**Patrick Robberecht
Dam 8
9250 Waasmunster**

Openbaar onderzoek Weymeerbroek - Waasmunster-Hamme - tot en met 2 mei 2023 -
OMV-2022121978 - bezwaren/opmerkingen/suggesties

Met dit document worden de bezwaren uit het eerste openbaar onderzoek enerzijds hernoemen en worden ze anderzijds ook aangevuld. Het bezwaar is aldus opgedeeld in drie delen.

*"**Onderstaande Figuur 2-7 geeft het uiteindelijke wensbeeld** voor de omgeving van het Weymeerbroek weer."*

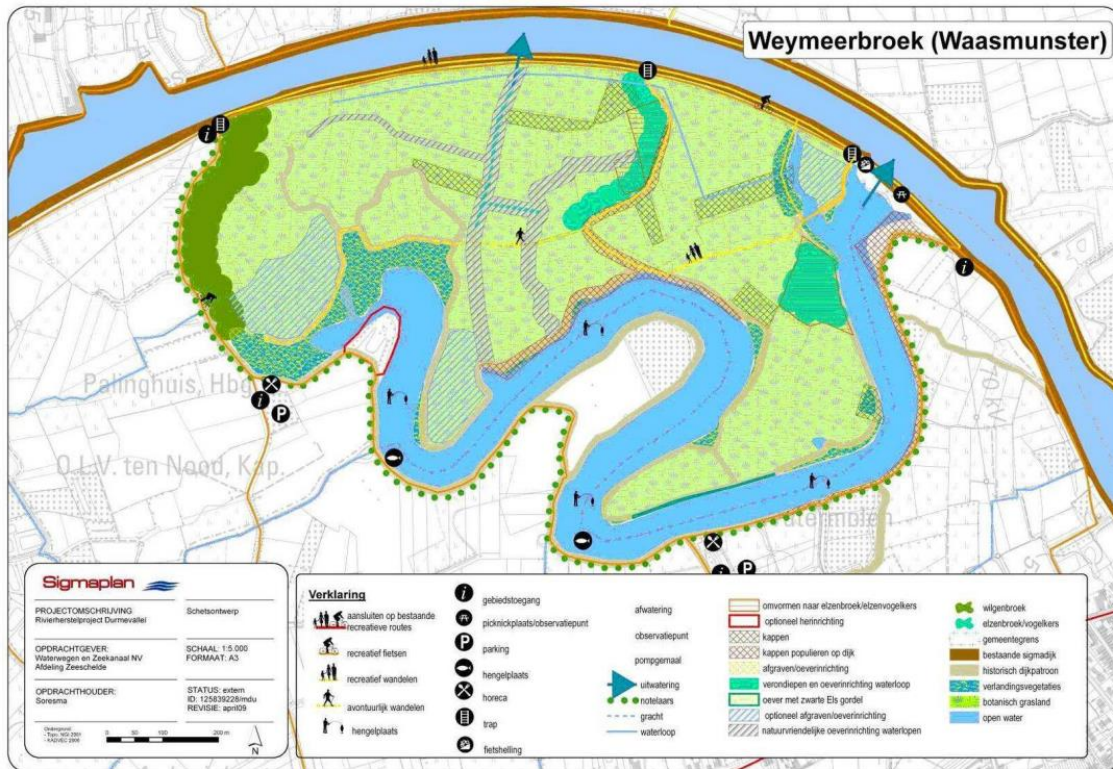
Middels deze kaart begrijpen we:

- dat de afwatering op de Oude Durme zal behouden worden (zie pijl),
- dat de afwatering van het Weymeerbroek zal gebeuren via de centrale gracht (zie pijl),
- dat de grachten die zullen geherprofileerd worden aangeduid worden op de kaart,
- dat de bestaande wandelpaden zullen gerespecteerd worden,
- dat de opgespoten bedding niet zal aangetast worden.

Het is ten andere opvallend dat in de aanvraag nergens verwezen wordt naar het Project-MER (nochtans voorgelegd aan de bevolking met openbaar onderzoek in functie van “het uiteindelijk wensbeeld”).

Deze hiervoor geciteerde opties strijden met de gevraagde ontwikkeling zoals hiervoor ook reeds gesteld en nu aangevuld met het gegeven dat de bosgordel wel wordt betrokken, dat nieuwe slenken worden gegraven onderscheiden dus van de bestaande grachten, dat het uiteindelijk wensbeeld niet wordt gerealiseerd.

[Schriftelijke vraag 45 \(2009\) | Vlaams Parlement](#) met zijn bijlagen

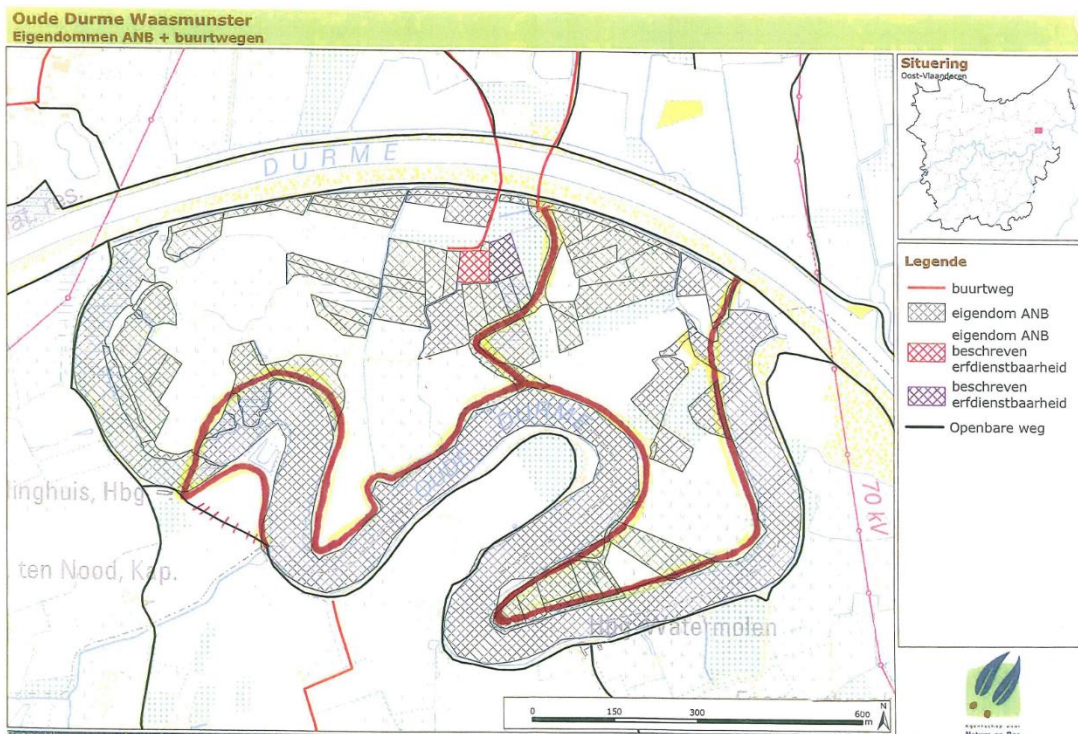
In het Vlaams Parlement antwoordde de Minister dat de Oude Durme een bevaarbare waterloop is, dat de visrechten gelden op beide oevers, dat de dijkwegen langs de Oude Durme openbare wegen zijn en dat ANB deze wegen erkent als openbare weg.

Ik verwijs naar de vraag van de heer Jos De Meyer aan mevrouw Minister Joke Schauvliege. Het antwoord van de Minister is vergezeld van bijlagen die bijzonder relevant zijn voor dit dossier. Er wordt in die bijlagen immers aangegeven welke wegen openbaar zijn.

Het kan dan wel zo zijn dat in het projectgebied geen buurtwegen voorkomen, zoals vermeld in de verantwoordingsnota, maar wel andere openbare wegen, gemeentewegen!

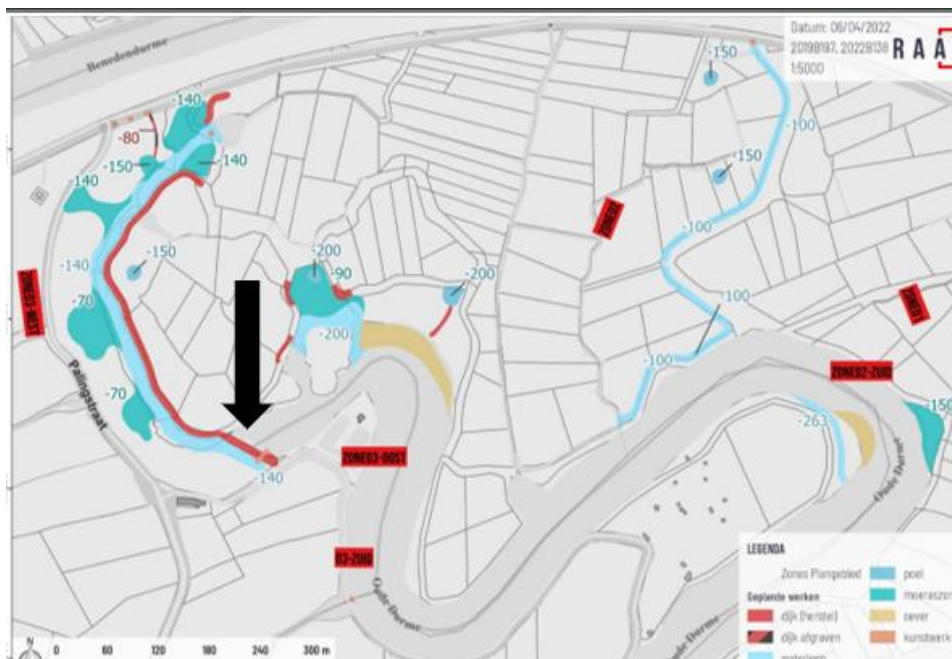
De natuurdoelstellingen van een wetland is dat het gevoed wordt door een verhoging van het waterpeil middels grondwater/oppervlaktewater. De werken voorzien een grotere oppervlakte watervlak. Het is niet omdat men het oppervlak vergroot dat daardoor ook de grondwaterstand verhoogt.
